„Výstavba Multifunkční sportovní a kulturní haly v Brně“

VYSVĚTLENÍ, ZMĚNA NEBO DOPLNĚNÍ ZADÁVACÍ DOKUMENTACE

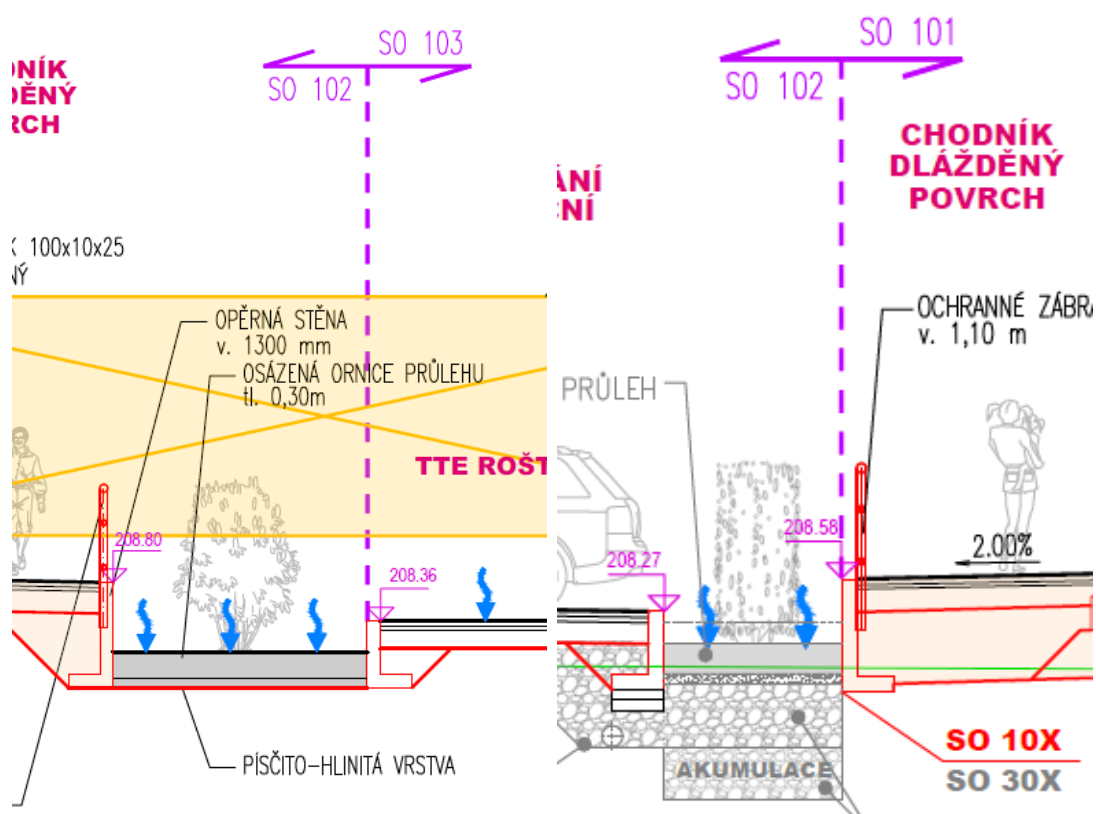
V soupisu prací „OSSENDORF - 1. STAVBA - MODRÁ - Multifunkční sportovní a kulturní pavilon 1. ETAPA [zadání].xlsx„ jsou v části SO 103b – Plocha P2 položky č.5-8 mtž a dod Opěrné zdi samonosné ze železobetonových dílců tvaru L se základem z betonu prostého dl.40.5m.

Z výkresové dokumentace je patrné, že opěrné zdi jsou i v SO 101 (dl.8m) a 102 (dl.47m) ovšem v soupisech prací těchto objektů položky pro mtž a dodávku opěrných zdí se zábradlím chybí.

Žádám o doplnění příslušných položek do soupisu prací.

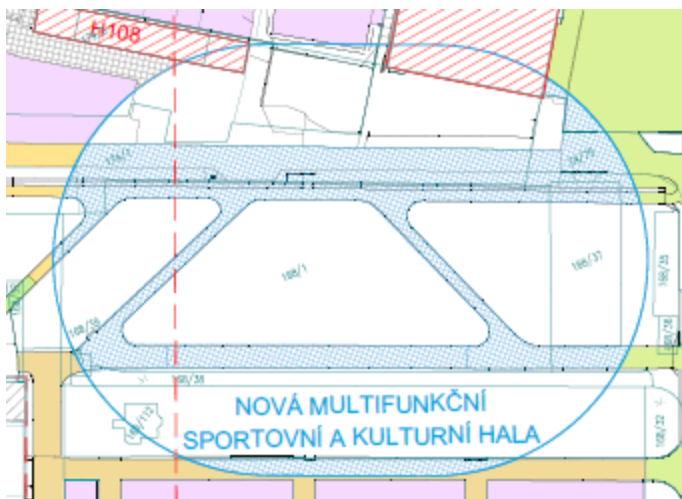
V situaci SO 002.1 – DEMOLICE ZPEVNĚNÝCH PLOCH jsou modře šrafované stávající plochy v místě budoucí haly. Tyto plochy nejsou zahrnuty v příslušném soupise prací části OKOLNÍ PLOCHY a nefigurují ani v soupise prací části HALA.

Pokud má být demolice těchto ploch součástí cenové nabídky, žádáme zadavatele o doplnění příslušných položek do soupisu prací.

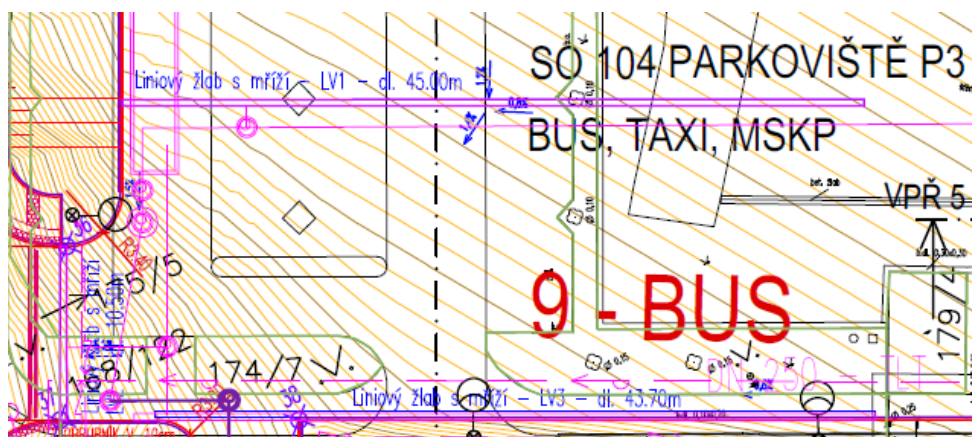
V situaci SO 104 – PARKOVIŠTĚ P3 – BUSM, TAXI, MKSP jsou zakresleny liniové žlaby (LV1-3 45,0+10,5+43,7m), které nejsou vykázány v příslušném soupise prací.

Na jihovýchodní straně parkoviště jsou v situaci zakresleny 3 uliční vpusti, které také nejsou vykázány v soupise prací SO 104.

V projektové dokumentaci D12a SK – BETON / A_MSKP_DPS_SO101_D12a_101_TZ_00.pdf - 5.3 SCHODIŠTĚ - 4) DVOURAMENNÁ SCHODIŠTĚ Z 1.NP DO 6.NP

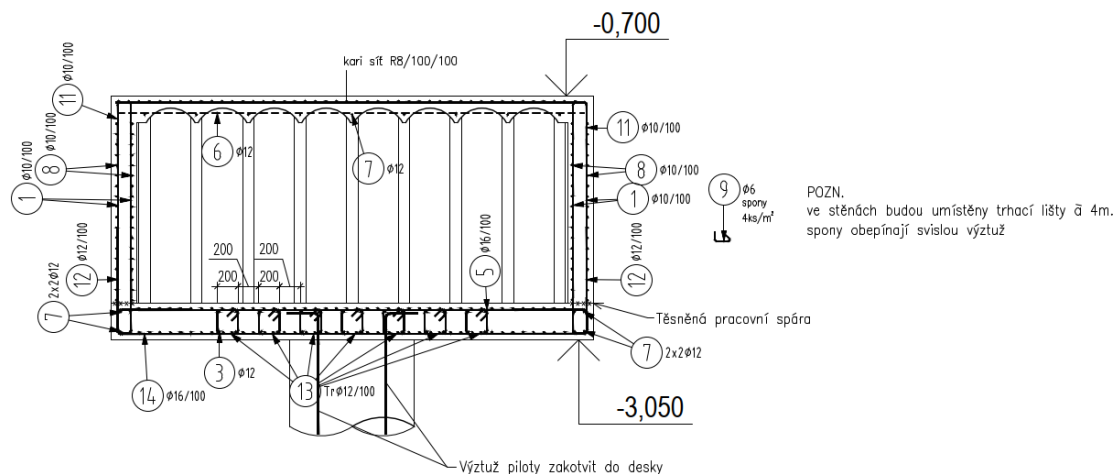
Žádáme zadavatele o doplnění položky na vylamovací lišty, přes které jsou napojeny monolitické mezipodesty na schodišťové stěny.

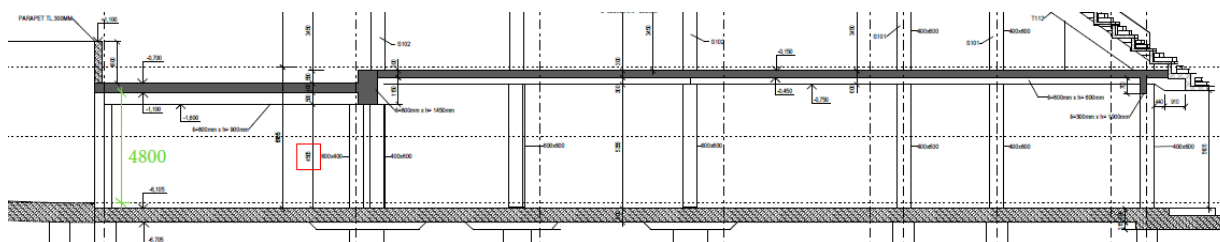
Z jakého důvodu je průjezdná šířka dle vyjádření zadavatele v níže uvedené části (osa B) omezená na 5,5m.

Ve výkresech stavební části jsme nenašli v ose B toto omezení.

Šířka 5,5 m v dokončené stavbě je daná šířkou vrat, které jsou v ose B umístěny. Ve výkrese stavební části je tato šířka okótována a na vrata je zde odkaz.

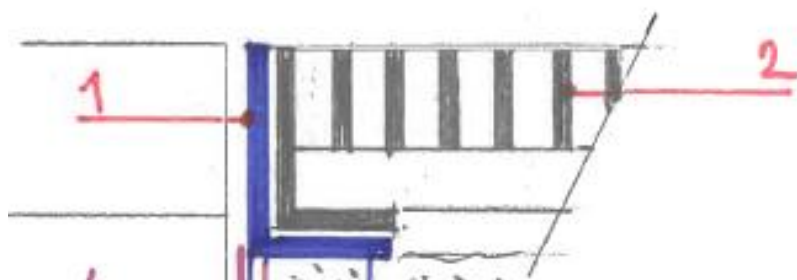
Mříže jsou ve VV definovány jako litinové s ocelovým rámem, ovšem ve výkrese 105_09_Schéma mříží.pdf je v legendě uvedeno, že rám i mříž budou ocelové:

1/ Nosný ocelový rám např. L100/65/8

2/ výplňový demontovatelný ocelový rošt – rám např. L90/60/8, horní pásnice 50/6 á 25mm, spodní křížové pásnice 30/6 á 100mm

Žádáme zadavatele o jasné zadání materiálu mříží.
